Nous nous permettons d'intervenir pour préciser les problèmes de la définition des parcelles dans le projet de classement de la RNNS09 et les éventuelles solutions pour améliorer la géolocalisation des cavités.

Extrait des remarques du CA CDS 09 sur le projet de parcellaire de la RNNS

Grotte de Moulis

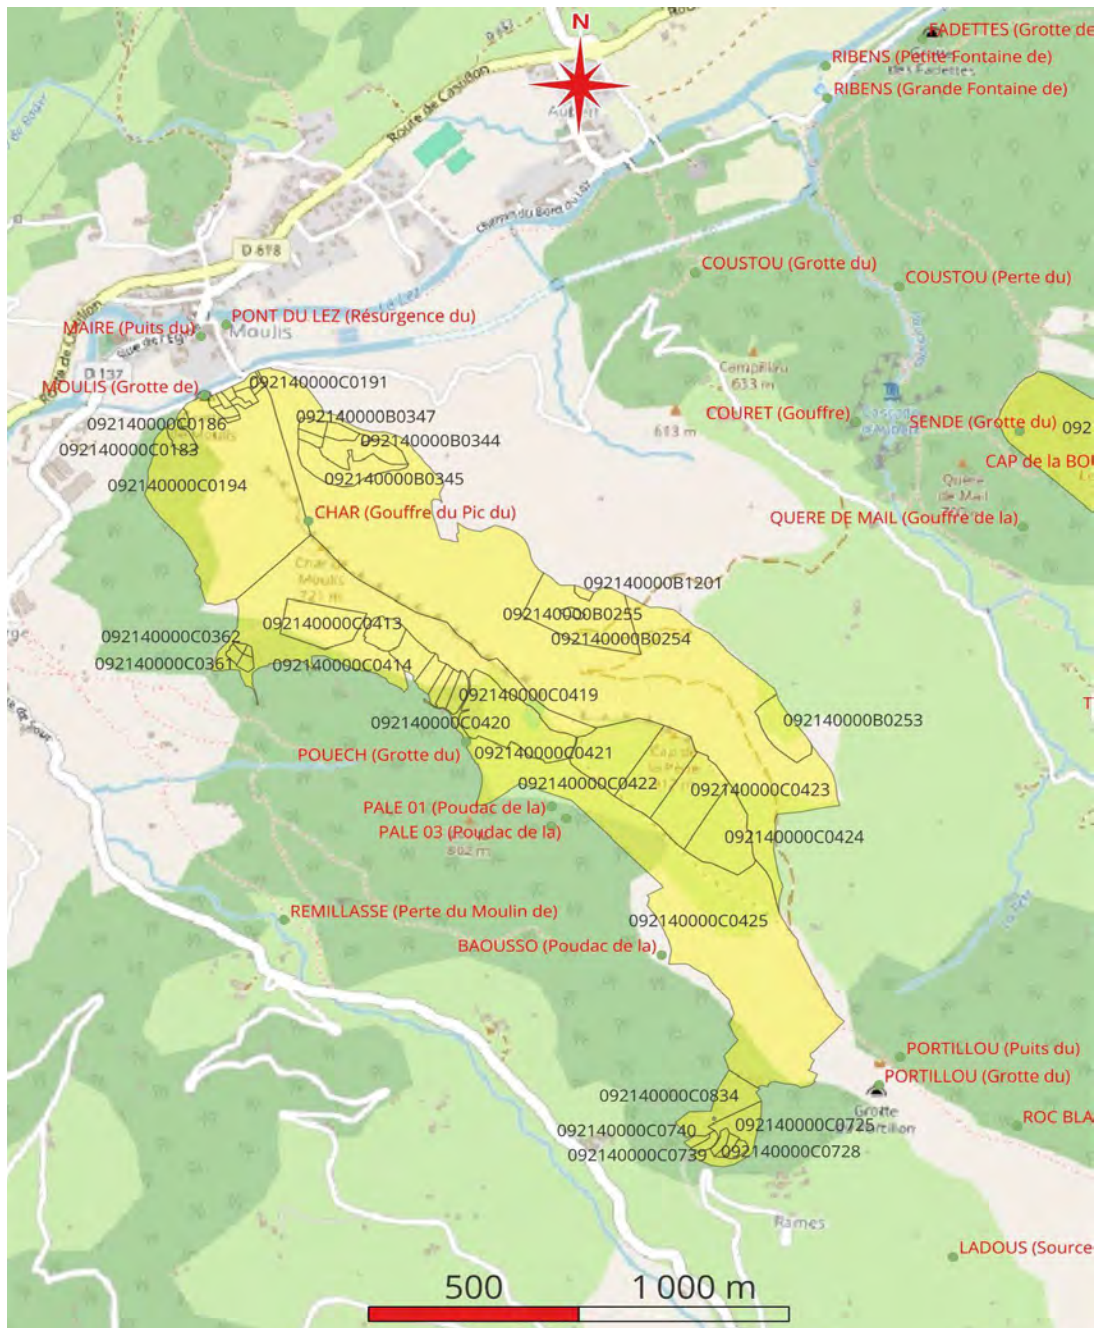
Les parcelles classées sont très larges et couvrent bien plus que l'emprise réelle de la grotte de Moulis, dont il n'existe pas à notre connaissance de plan, sans non plus que ces parcelles correspondent au bassin (logique du découpage ?). Faire une topographie de la grotte de Moulis (au moins le polygone) au distoX AR.
